**Informe Consolidado de Solicitud de Aclaraciones, Rectificaciones y/o Ampliaciones al Estudio de Impacto Ambiental del Proyecto "Sistema de impulsión de agua para uso industrial desde Depósito de Relaves Ovejería a Planta Concentradora de División Andina"**

Nombre del Titular : Codelco Chile División Andina  
Nombre del Representante Legal : Lindor Eladio Quiroga Bugueño  
Dirección : Avenida Santa Teresa 513

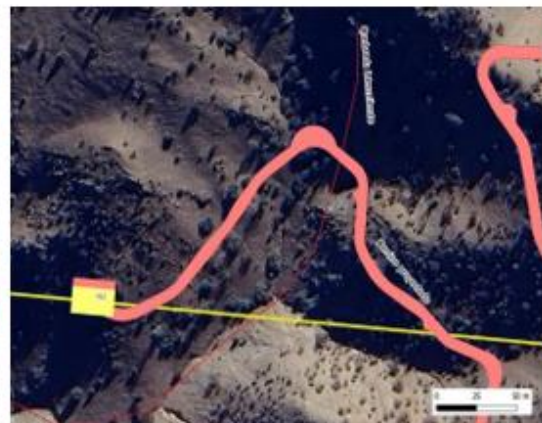
- i. Ampliar el análisis de delimitación de cauces para un periodo de retorno de 100 años para las estructuras eléctricas restantes.
- ii. Aclarar si el lugar de emplazamiento de las estructuras eléctricas requiere tareas de excavación, compactación u otras que pudieran modificar la forma y dimensiones de la superficie del cauce.

- Figura 3.6-5: "Georreferenciación del área de influencia de Paleontología sobre las cartas Área Til Til - Santiago (Wall et al. 1999), Hojas Quillota y Portillo (Rivano et al. 1993) y Geología de la Hoja Santiago (Thiele 1980)".

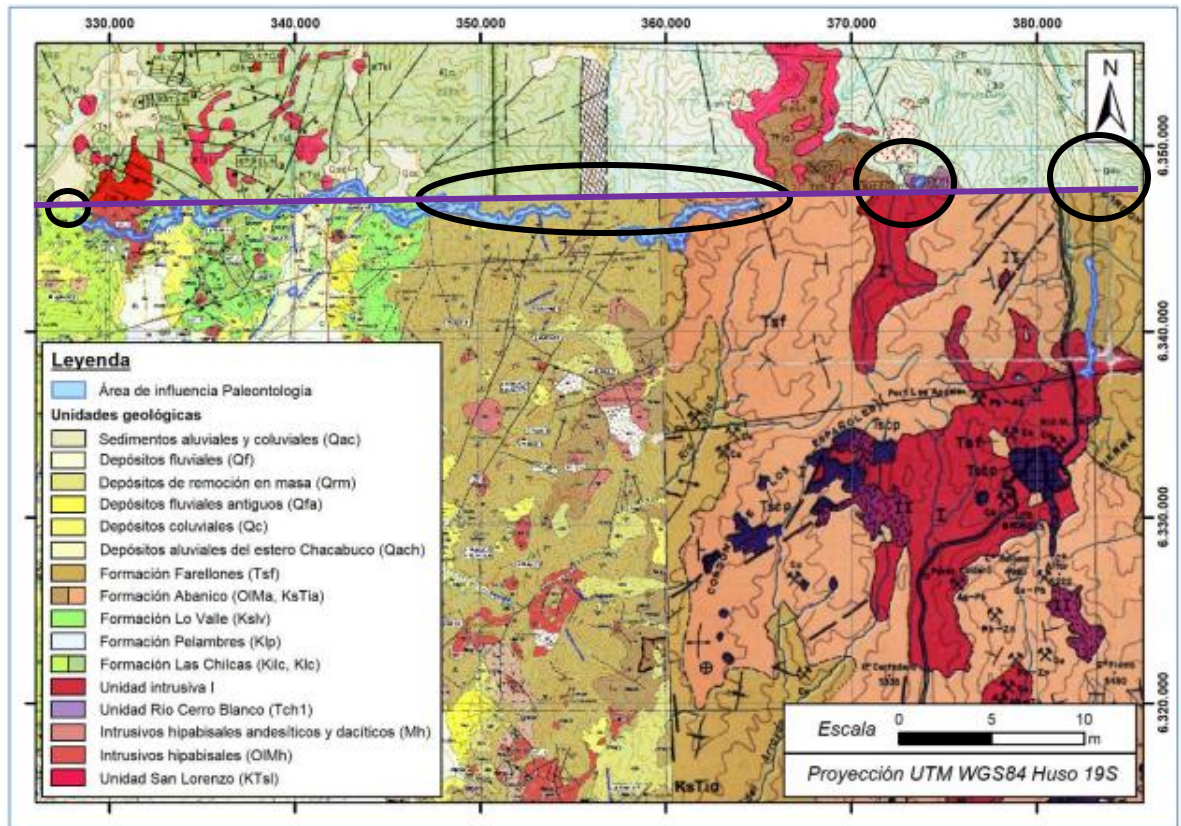
**3.16** En relación con el Anexo 3.6 "Línea de base de Geología, Geomorfología y Riesgos Naturales", se solicita al Titular rectificar los mapas geológicos presentados, en virtud de que estos presentan una sobreposición e incongruencia entre las formaciones representadas en ambos mapas. Se requiere ajustar la información cartográfica para garantizar coherencia y precisión en la representación geológica del área de estudio.

Específicamente, se solicita corregir las siguientes figuras:

En color morado esta la línea que divide los dos mapas y se señalan algunas de las incongruencias litológicas en círculos negros.

- **Figura 3.6-6:** "Georreferenciación del área de influencia de Paleontología (acercamiento a la sección occidental del trazado)".

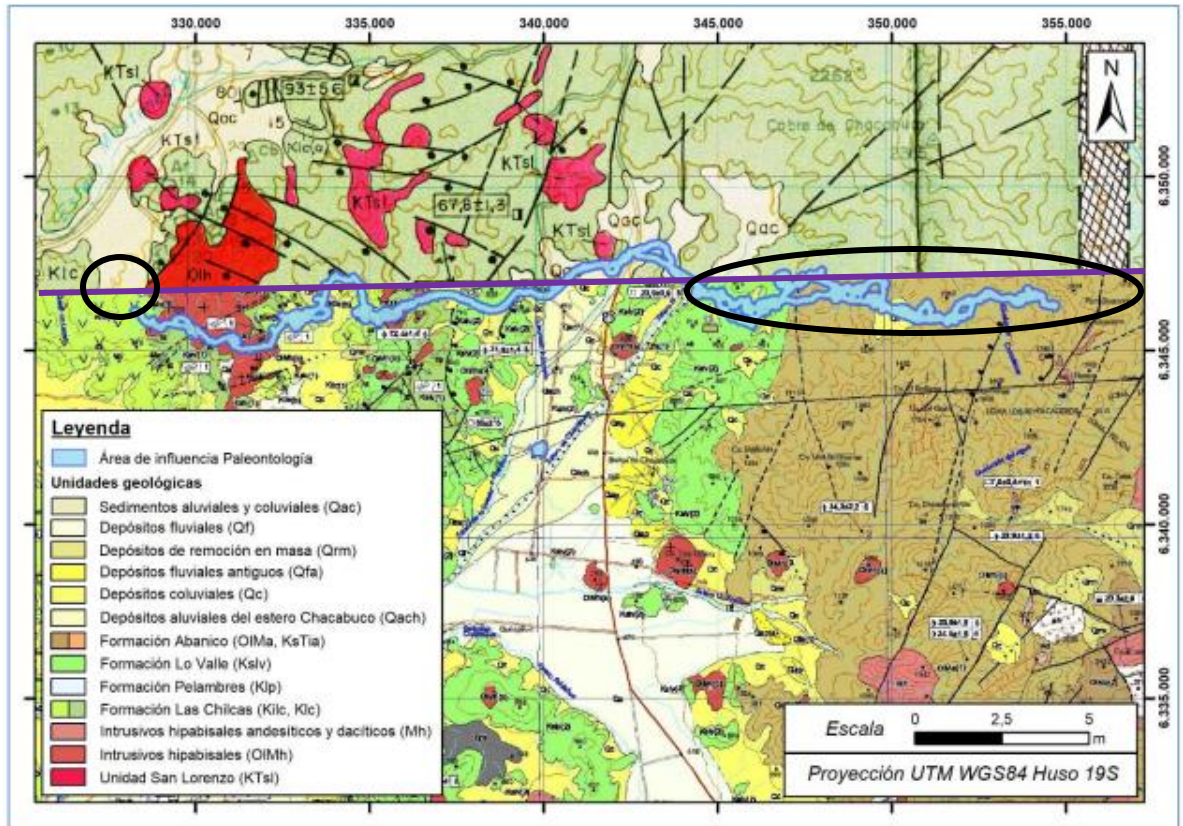
En color morado esta la línea que divide los dos mapas y se señalan algunas de las incongruencias litológicas en círculos negros.

- **Figura 3.6-7:** "Georreferenciación del área de influencia de Paleontología (acercamiento a la sección oriental del trazado)".

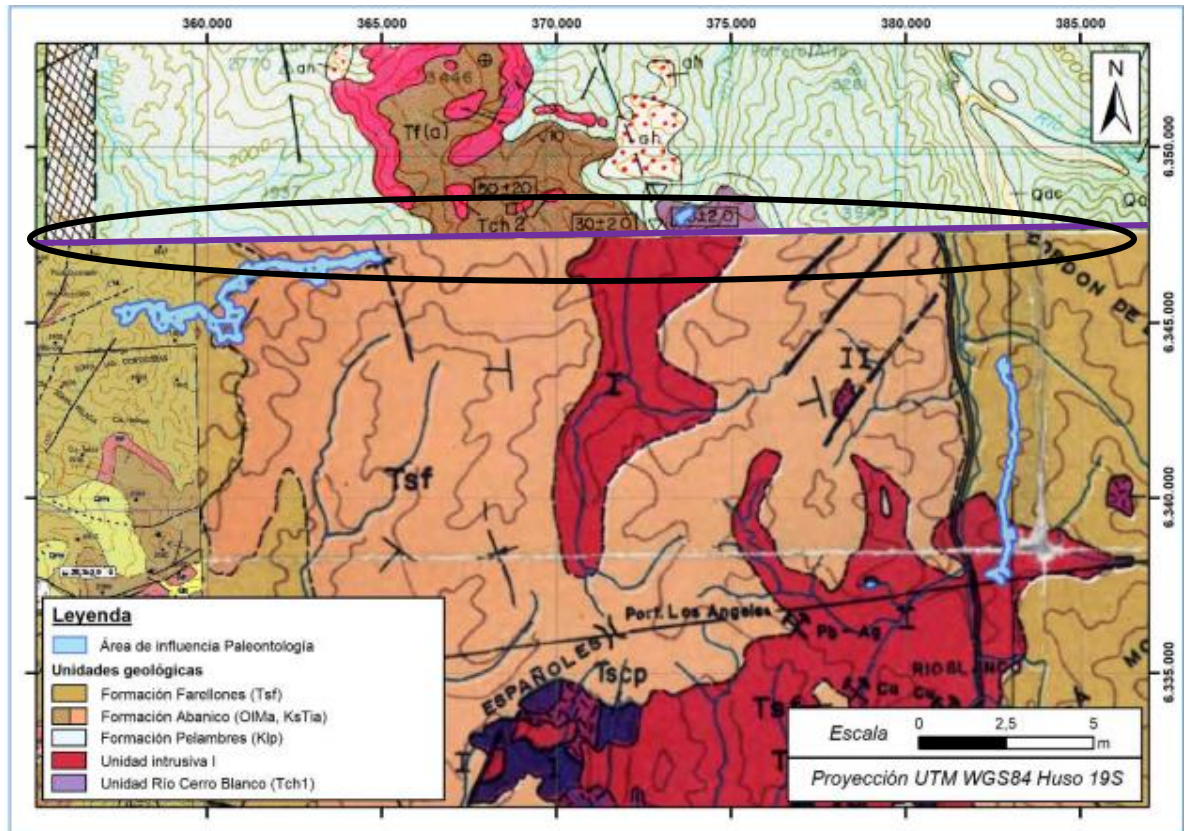
Fuente: Anexo 3.6 Línea de Base Geología, Geomorfología y Riesgos Naturales, del EIA.  
 En color morado esta la línea que divide los dos mapas y se señalan algunas de las incongruencias litológicas en círculos negros.

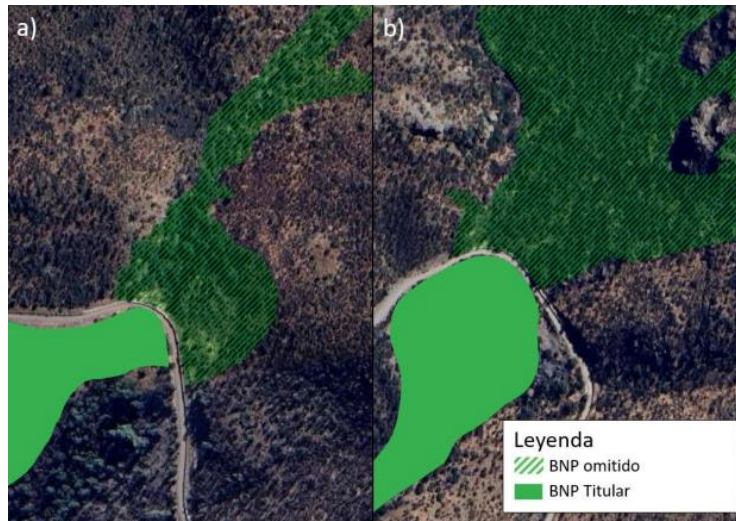
ii. La omisión de formaciones vegetacionales correspondientes a bosque nativo de preservación en sectores de la cuenca de estudio.

Los parches de BNP corresponden a Cod\_Pol= BNP-273 (a) y Cod\_Pol= BNP-348 (b) del archivo shapefile „BNP\_subcuencas\_final\_30-07.shp“.

Figura 1. Escenario antes del Proyecto. a) Quince parches en el Piso 32; b) Nueve parches del Piso 32, que es la forma correcta que debió ser presentada la información.

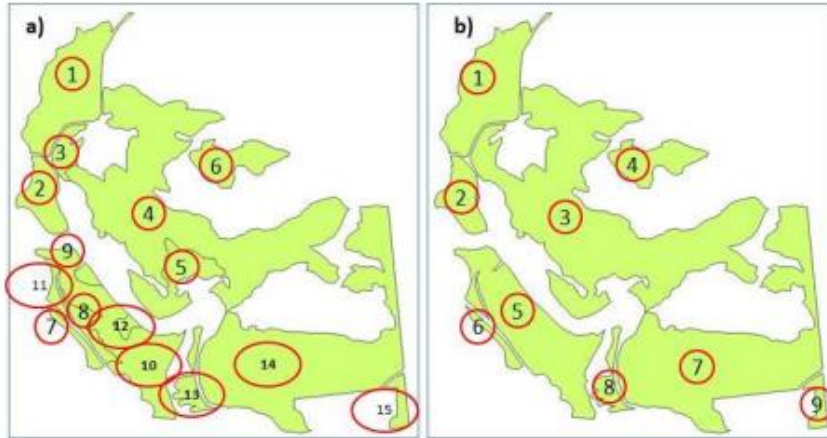
- c) En la Figura 1 a) y b), se muestra un ejemplo del Piso vegetacional “P32 - Bosque espinoso mediterráneo interior de *Acacia caven* - *Prosopis chilensis*” (Anexo 4.6 antes y después del Proyecto), de la sobrestimación de número de fragmentos para el Piso 32, donde en la situación a) se presentan 15 parches donde en realidad corresponde solo a 9 fragmentos o parches como se muestra en la Figura 1 b), para el escenario “antes del proyecto”, se solicita rectificar.

Figura 2. Escenario después del Proyecto. a) Diecinueve parches en el Piso 32; b) Once parches del Piso 32, que es la forma correcta que debió ser presentada la información.

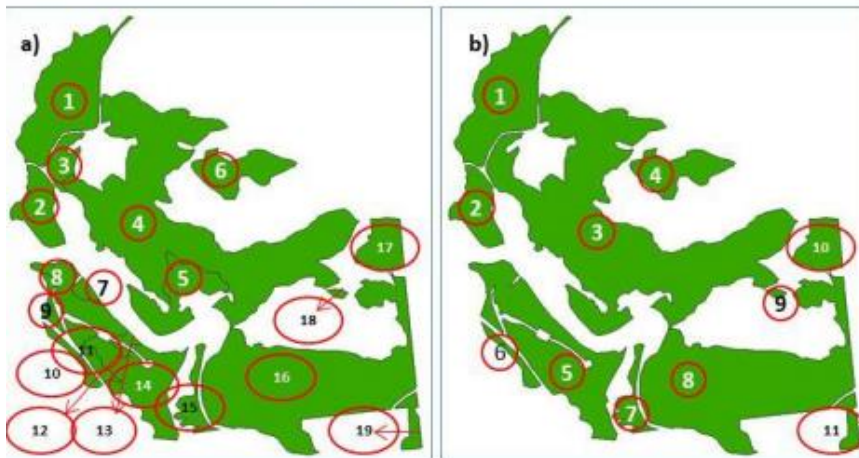
- d) En la Figura 2 a) y b), se muestra un ejemplo del Piso vegetacional “P32 - Bosque espinoso mediterráneo interior de *Acacia caven* - *Prosopis chilensis*” (Anexo 4.6 antes y después del Proyecto), de la sobrestimación de número de fragmentos para el Piso 32, donde en la situación a) se presentan 19 parches donde en realidad, corresponde solo a 11 fragmentos o parches como se muestra en la Figura 2 b), para el escenario “después del proyecto”, se solicita rectificar.
